## Verificación de coordenadas

Proyecto: BLUE GARDEN NIVELACIÓN

Categoría: I Expediente: DRPO-IF-045-2022

GEOMATICA-EIA-CAT I-0326-2022

Ubicación Regional 1:50,000 Proyecto: Blue Garden Nivelación.

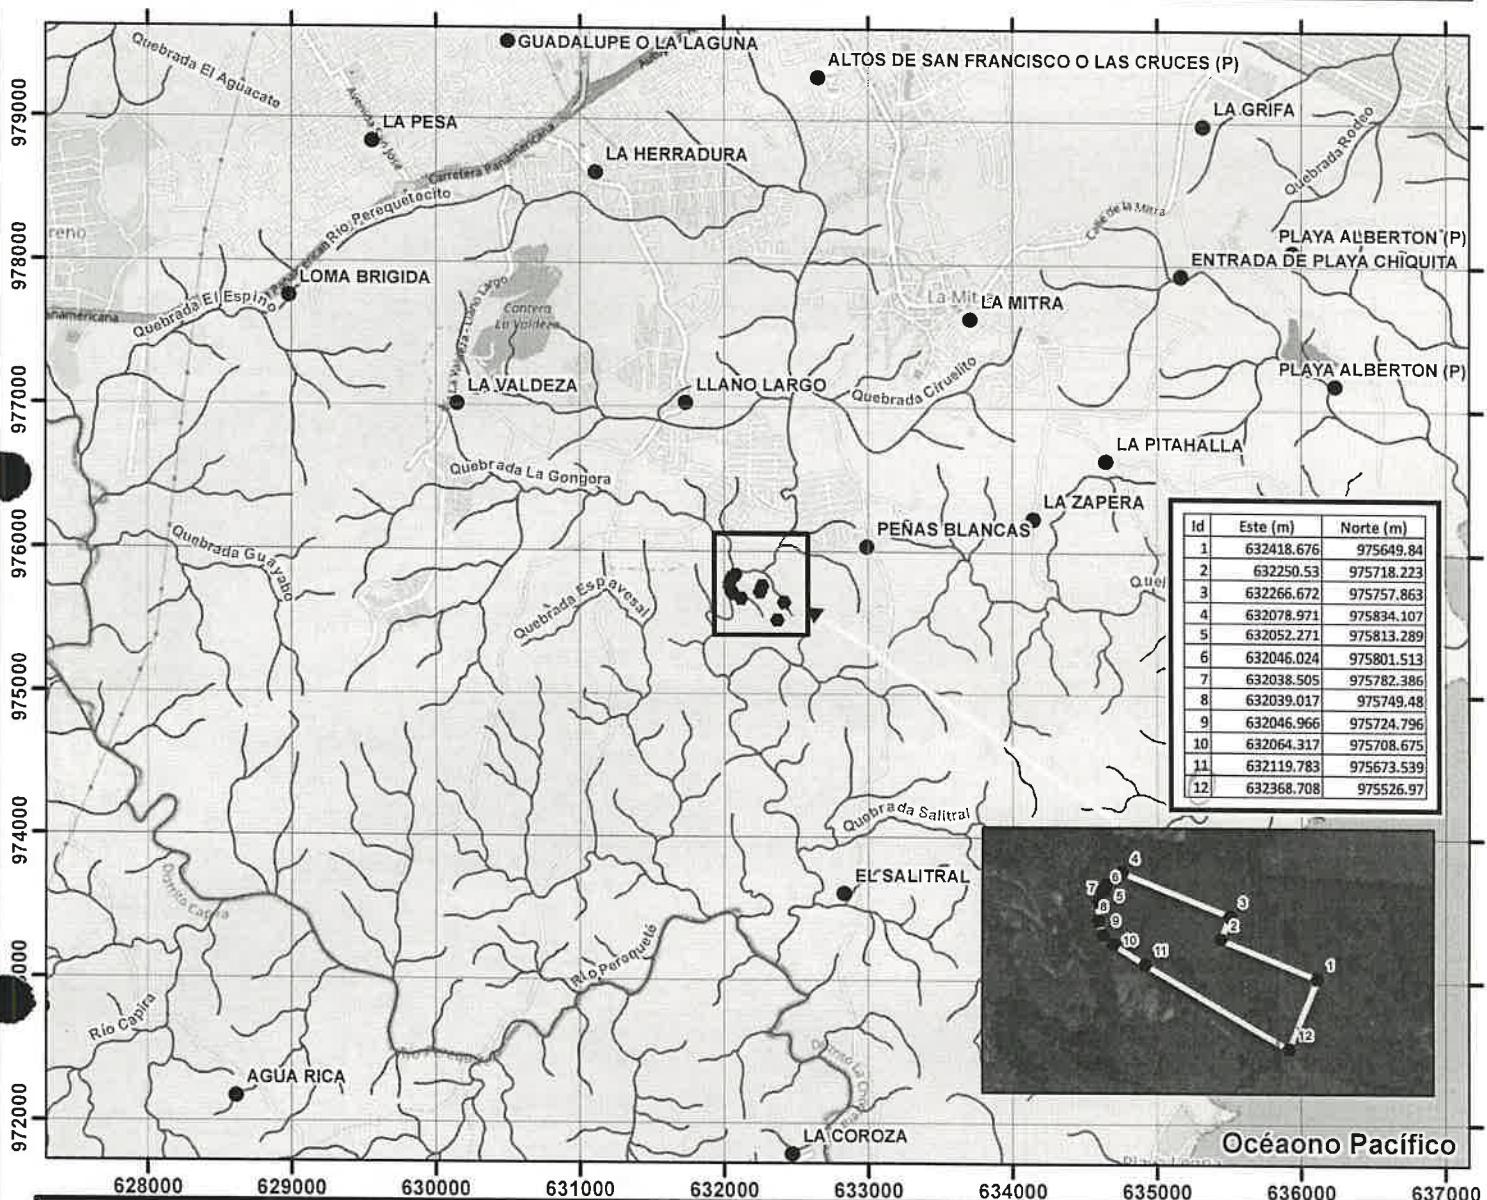
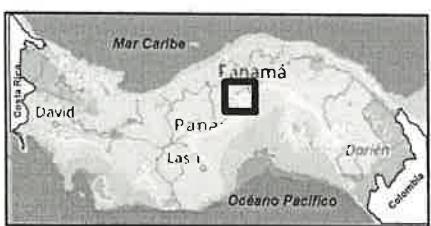
- Señalar si dentro del polígono o colindante existe alguna fuente hídrica.
- COORDENADAS EN EXCEL

Con los datos proporcionados se generó un polígono con una superficie de **03 ha + 707.04 m<sup>2</sup>**, el cual se ubica fuera de los límites del Sistema Nacional de Áreas Protegidas.

De acuerdo a la Cobertura Boscosa y Uso del Suelo, año 2012, el polígono se ubica en la categoría de “**Bosque latifoliado mixto secundario**” y “**Pasto**”; según la Capacidad Agrológica se ubica en el tipo **IV-Arable**, muy severas limitaciones en la selección de plantas, requiere un manejo muy cuidadoso o ambas cosas y tipo **VII-No arable**, con limitaciones muy severas, apta para pastos, bosques, tierras de reserva.

El polígono es atravesado por la Quebrada Sin Nombre
